## Technical Service Bulletin (TSB) - Z8TVFAHXGKM034449

B1HW01L2Q0 : Версия 3 от 05/08/2019

ДЛЯ : JUMPY IV (KR) И ДИЗЕЛЬ DW10FD FAP 110 КВТ И БЕЗ СИСТЕМЫ "СТОП И СТАРТ"

**ПОТЕРЯ МОЩНОСТИ**

Рисунок : B1HW06MD

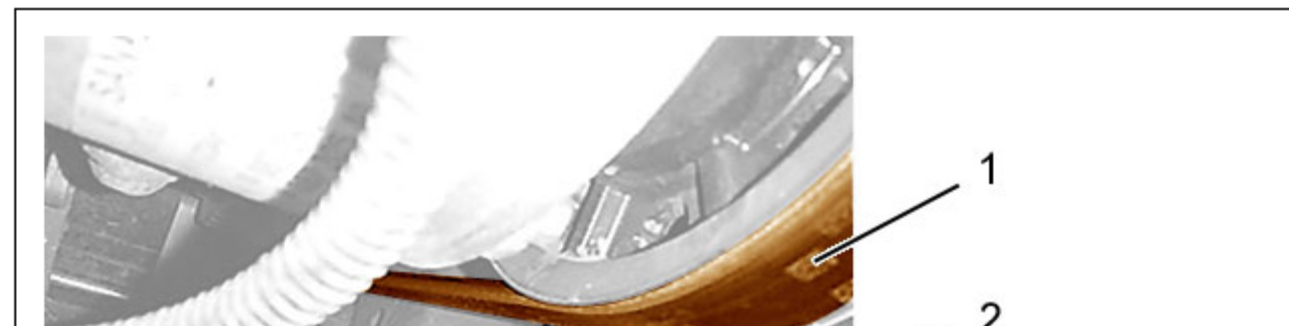
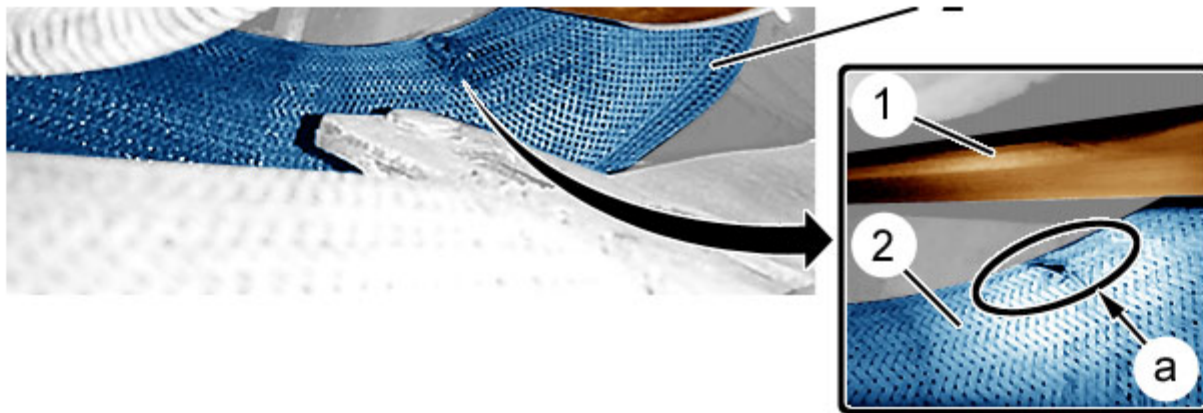
Проверить наличие повреждения в результате трения выпускного штуцера (2) теплообменника "воздух / воздух" о ремень привода навесного оборудования (1) (в "a") :

- При наличии повреждения : Выполнить работу
- При отсутствии повреждения : Не применять этот документ ; Выполнить более глубокий поиск неисправности

Заменить выпускной штуцер (2) теплообменника "воздух / воздух" .

[Заменить ремень привода навесного оборудования.](#)
